缺陷复查报告——北区变电站

日期：2026年5月20日 ｜ 项目编号：UW-2291

图1：地下室设备概览

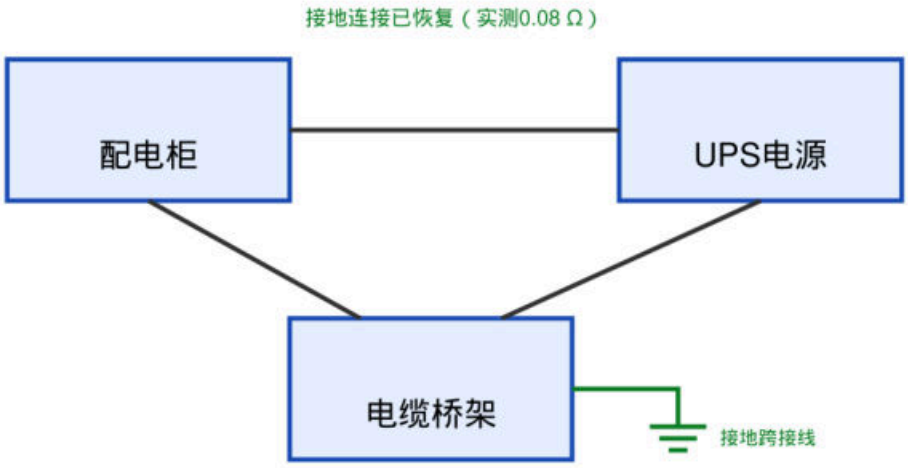
经现场核查，第1项缺陷已消缺：电缆桥架已加装16 mm²黄绿双色铜芯接地跨接线，实测接地导通电阻为0.08 Ω，满足不大于0.2 Ω的要求。第2项缺陷已整改完毕，出线间隔标识齐全、清晰。第3项缺陷尚未消缺。

第3项缺陷涉及UPS直流母线，相关工作须在UPS转旁路运行、相应馈线停电的条件下进行。根据运维单位报送的月度停电计划，2026年6月7日至6月10日为高考保电期，其间不安排计划停电。经甲乙双方协商，第3项缺陷的整改期限顺延至2026年6月15日。乙方应据此修订三措一案，经审批后于

停电前3个工作日向电网调度中心提交停电申请。停电申请获批后，倒闸操作及现场安全措施由运维单位负责实施，乙方人员不得擅自操作任何一次设备。
